Comune di Napoli

VARIANTE 2018-2021 AL PIANO URBANISTICO ATTUATIVO
approvato con delibera di G.C. 587/2009 e pubblicato sul BURC n. 57/2009
e con delibera di G. C. n. 196/2011 per modifiche alla convenzione
RELATIVO ALL'AMBITO N. 19/A "EX FABBRICA REDAELLI" DEL PRG VIGENTE

Fase attuativa: Fase 3- Progetto definitivo

COMUNE DI NAPOLI
COMMISSIONE URBANISTICA
SCHEDA ISTRUTTORIA PER IL PARERE

Elaborato 18RED-UAPD-DP.G01-Disciplina di piano

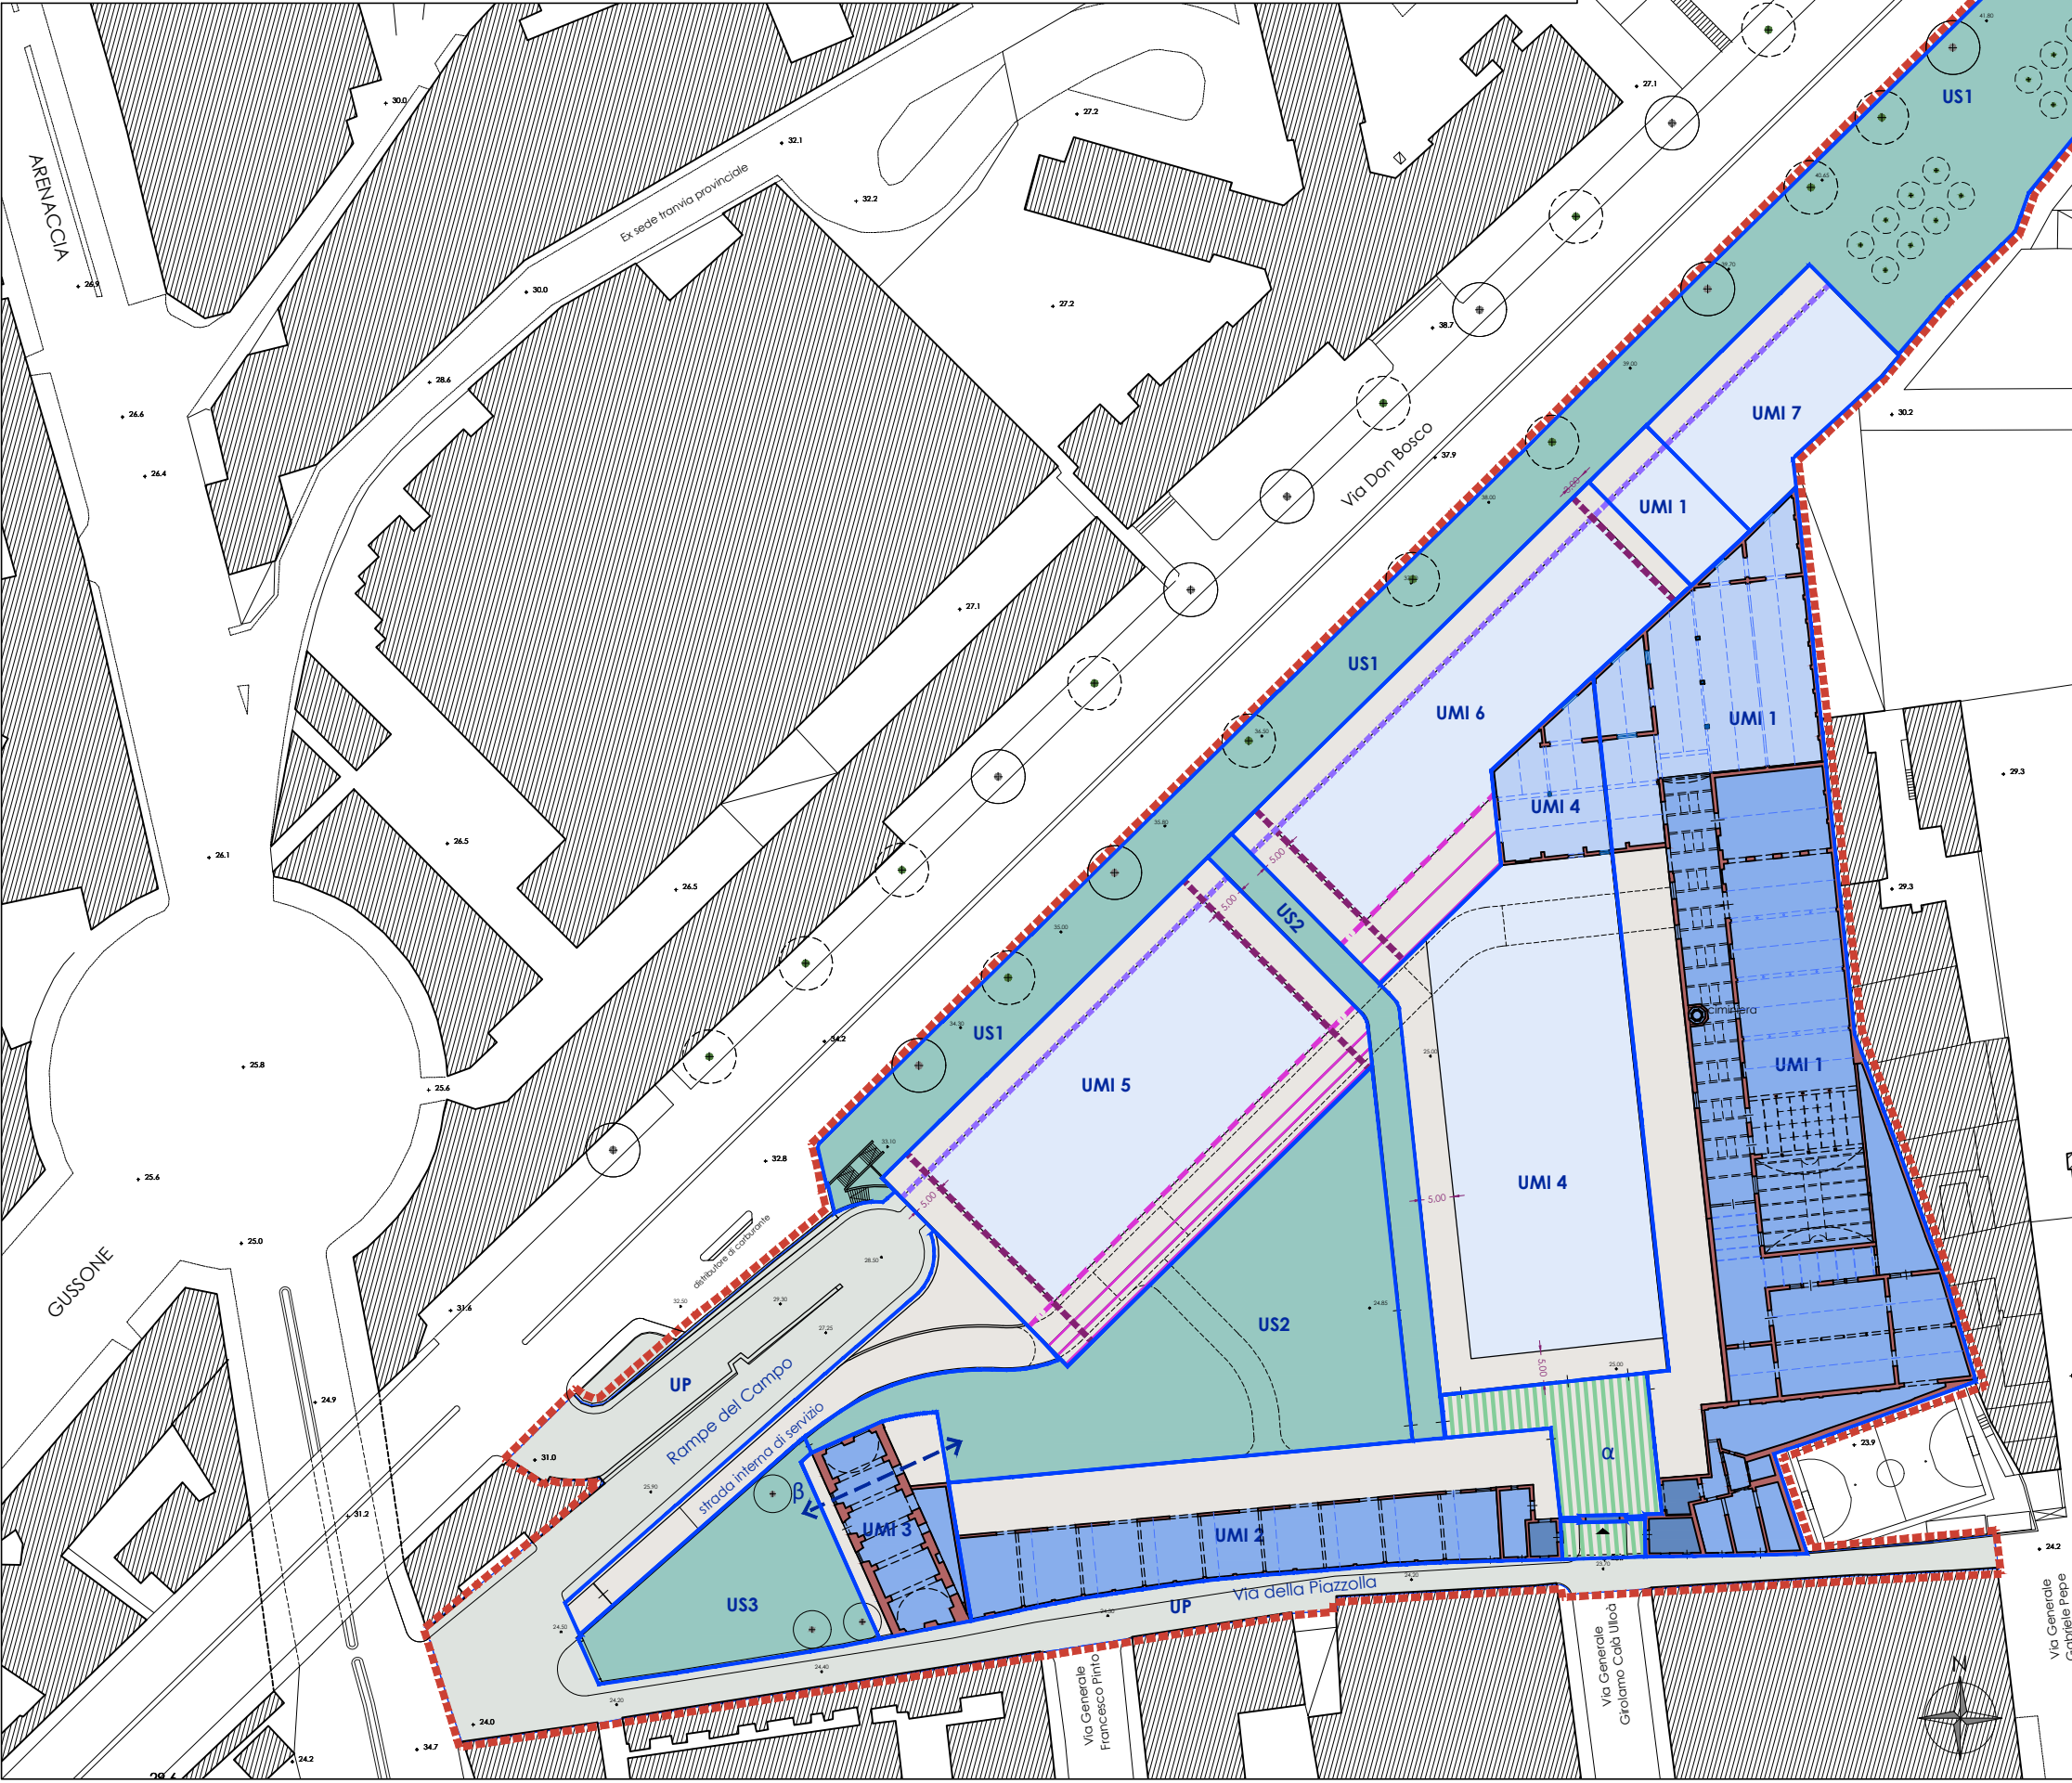
delle opere pubbliche (in particolare Parco lineare su via don Bosco), con l'incremento dei parcheggi pubblici a raso su via don Bosco, mentre di quello formulato dal Servizio Sportello Unico Edilizia, formulato con nota PG/2021/695582 del 24.09.2021, si possa tener conto per alcune delle considerazioni ivi svolte, modificando, di conseguenza gli elaborati della Disciplina di Piano, dell'Ipotesi di planivolumetrico e delle Sezioni di progetto, che si allegano.

Elaborato 18RED-UAPD-DP.G06-Planivolumetrico

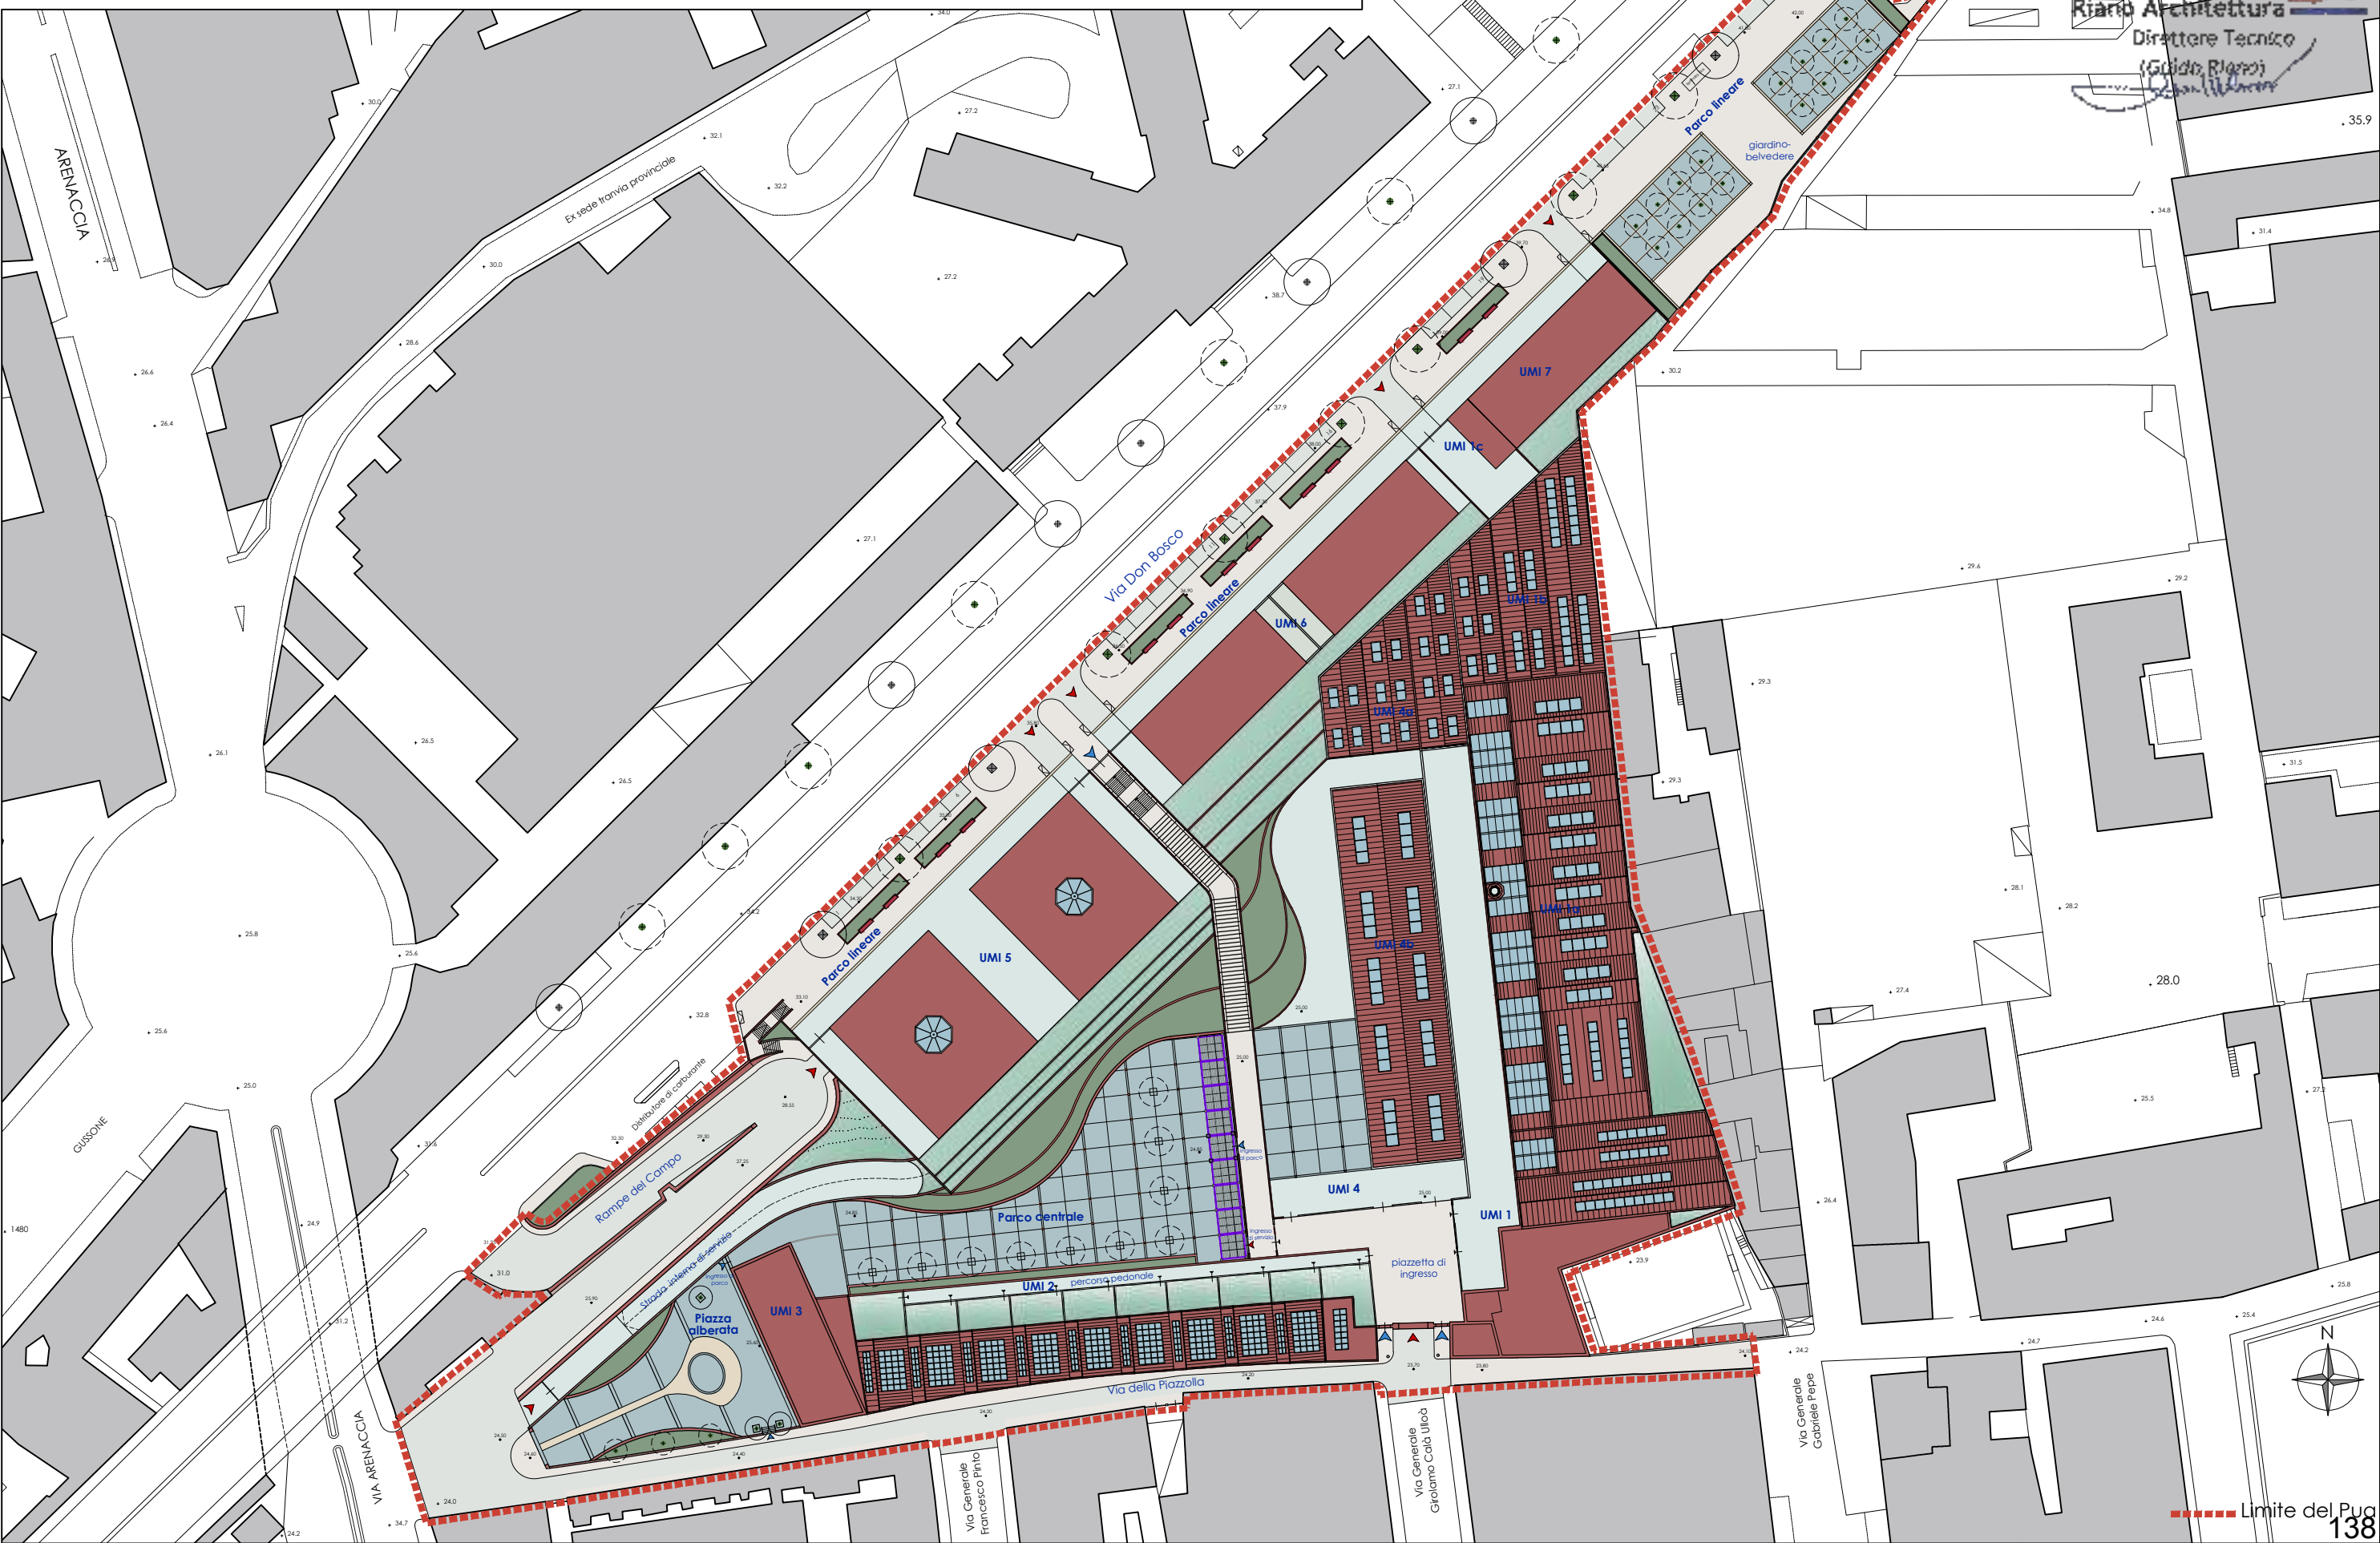
L'assenza agli atti di un planivolumetrico effettivo, ovvero di una immagine "tridimensionale" del complesso, che rappresenti, seppur per soli volumi, l'impatto del progetto nel contesto; l'assenza di una tavola quotata, pur nel rispetto di un ragionamento per mere cubature, con la dimensione e la collocazione delle sagome di massimo ingombro degli edifici, con l'indicazione delle altezze rispetto alle quote pubbliche e dei distacchi tra i fabbricati, e tra i fabbricati e le strade pubbliche; l'assenza di ogni definizione progettuale del rapporto tra il "basamento" a supporto delle residenze lungo la via Don Bosco e l'edificio posto al piano ex Redaelli; non hanno potuto dare spazio ad alcuna ordinaria verifica tecnica sulle distanze tra i fabbricati, sui rapporti pieni/vuoti, sull'entità stessa degli spazi, che nemmeno può definirsi del tutto realistica nei profili di sezione prodotti per l'inclinazione delle linee di profilo scelte. Si è dovuto necessariamente rinviare, quindi, ad una successiva fase progettuale ogni valutazione relativa agli aspetti edilizi richiamati.

Sezione T1

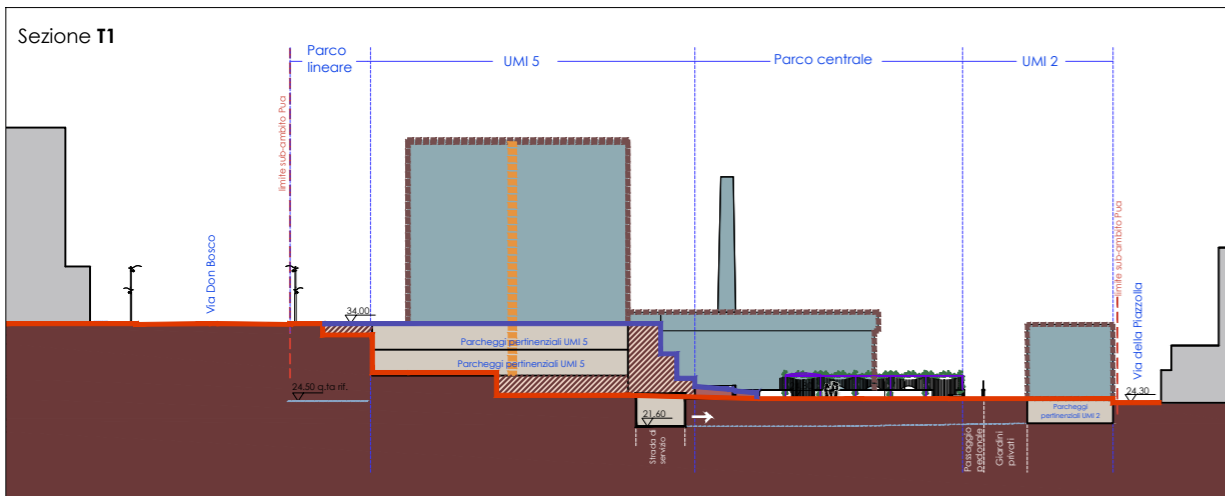
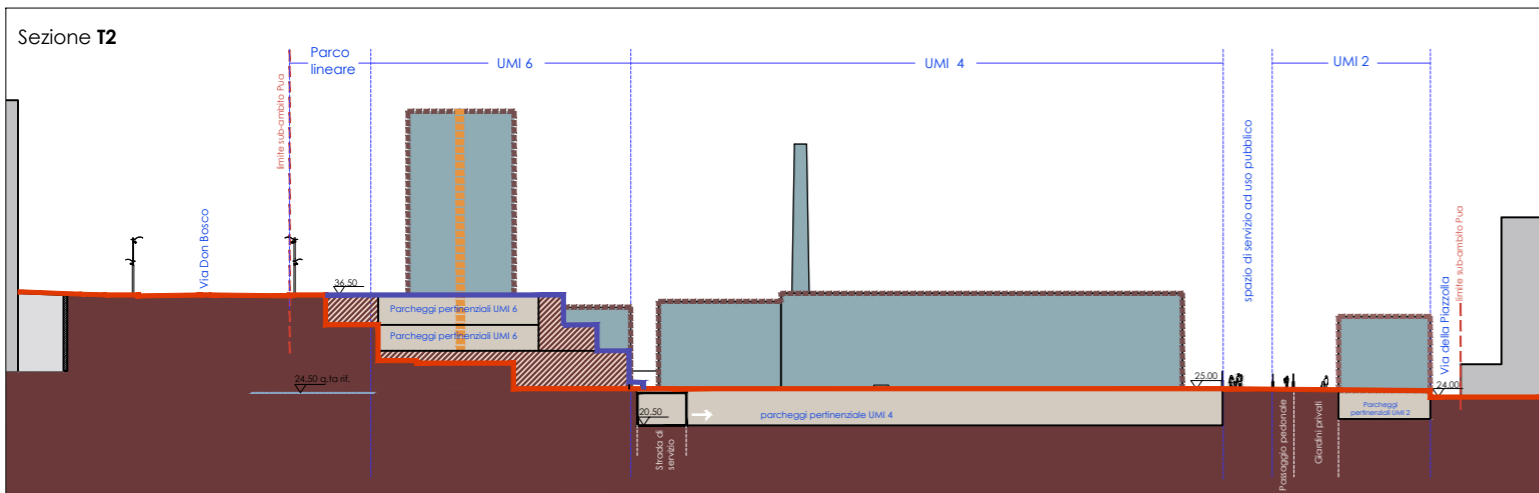
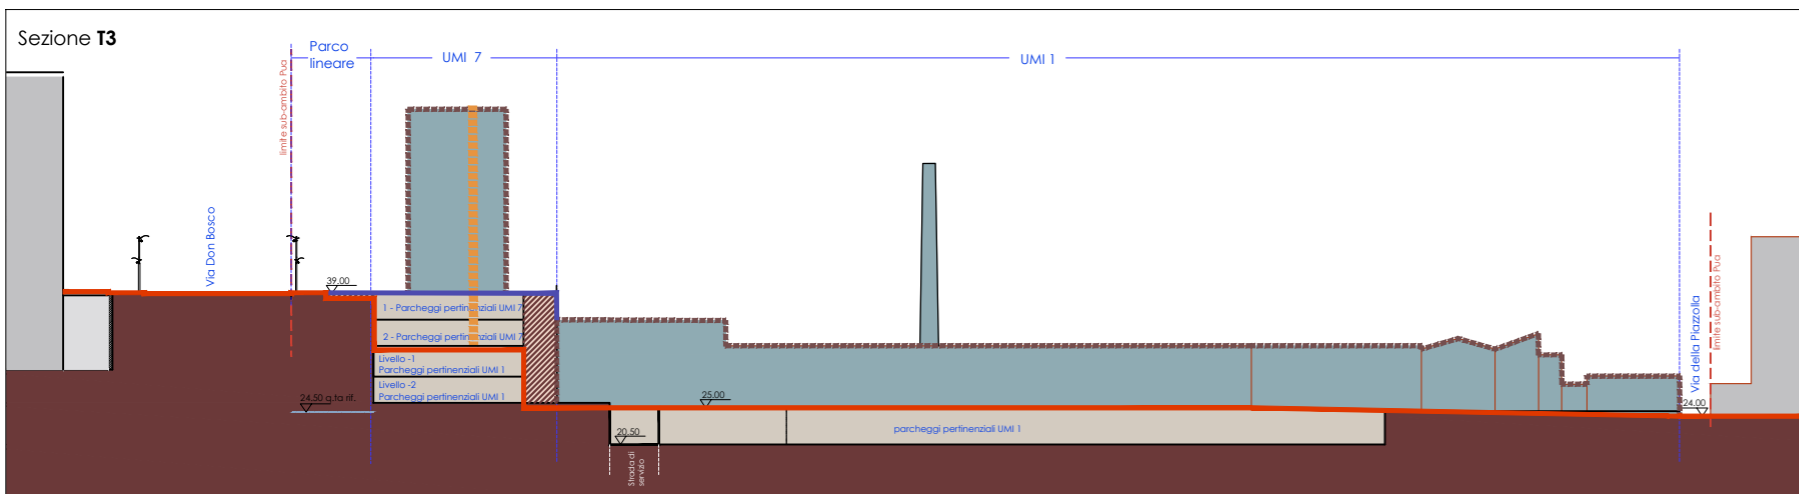
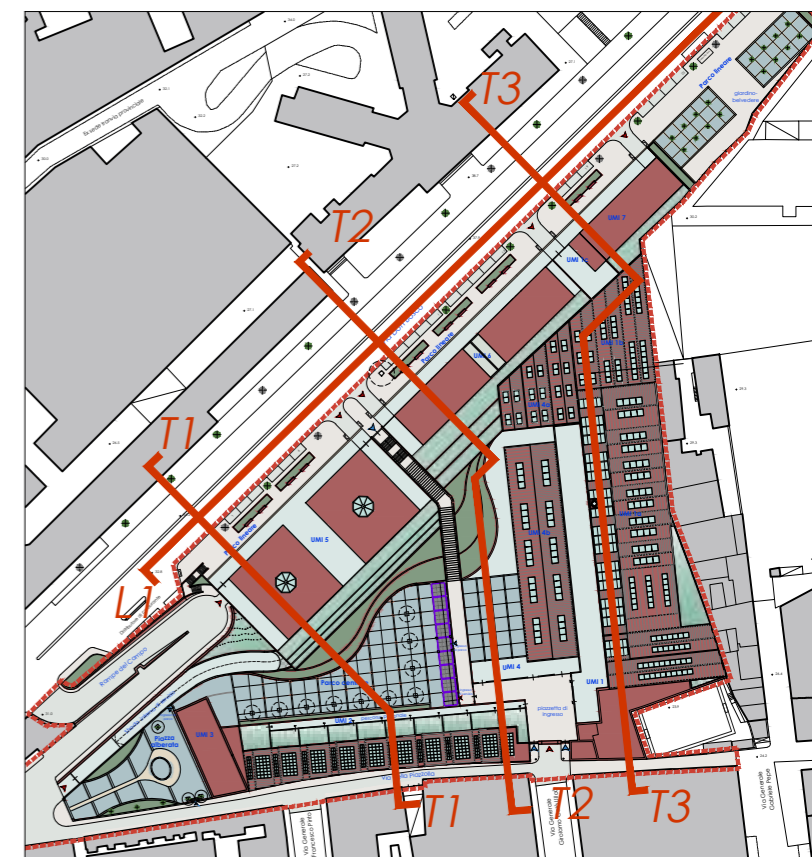
Appare inoltre del tutto soggettiva l’affermazione che l’entità degli spazi *“non può definirsi del tutto realistica nei profili di sezione prodotti per l’inclinazione delle linee di profilo scelte”*, quasi ad insinuare il dubbio che siano state preferite sezioni del progetto che possano nascondere o confondere gli interventi previsti nel planivolumetrico, che invece sono ben definiti e rappresentati negli elaborati 18RED-UAPD-DPG02, G03 e G07. Sfugge, forse, al SUE che il Pua attiene una fase urbanistica e che, ovviamente, *“gli aspetti edilizi”* saranno puntualmente oggetto della successiva fase progettuale relativa ai titoli abilitativi relativi agli interventi previsti.

- non vi è nessun *“spostamento arbitrario”* del piano di campagna, perché il Pua legittimamente ha ridefinito le aree di sedime e le caratteristiche planivolumetriche (**cioè le quote di progetto di dette aree**), ai sensi della normativa ampiamente sopra riportata.

Nel caso del Pua in oggetto, non solo le norme del Prg ma anche quelle del Pua consentono per gli interventi di ristrutturazione edilizia la diversa disposizione delle aree di sedime e delle quote (planivolumetriche) ed il calcolo delle altezze e delle volumetrie sia per norma nazionale che per le stesse norme del Prg (art. 7 delle NdA) **prevedono il riferimento al piano di campagna di progetto e non a quello naturale.**
